Service Bulletin 4812900603108

Gamme : **Froid**

Catégorie : Réfrigérateur combiné
(2 tiroirs congélateur)

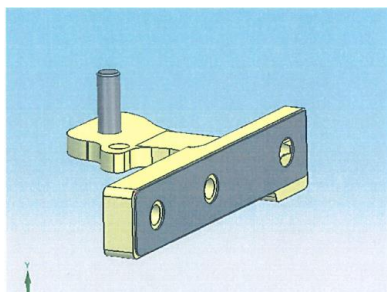
La partie haute de la poignée du tiroir de congélation supérieur peut frotter sur la charnière inférieure de la porte du compartiment réfrigérateur lors de l'ouverture.

La charnière inférieure à **deux points de fixation** peut entraîner une légère déformation ou un léger affaissement de la porte du réfrigérateur.

Une nouvelle charnière **renforcée à trois points de fixation** a été mise en place en production en **semaine 35 de 2025** (septembre 2025). Cette modification améliore la rigidité de l'ensemble porte/charnière et supprime les éventuels mouvements de la porte.

Cette nouvelle charnière 3 points se monte en lieu et place de la 2 points.
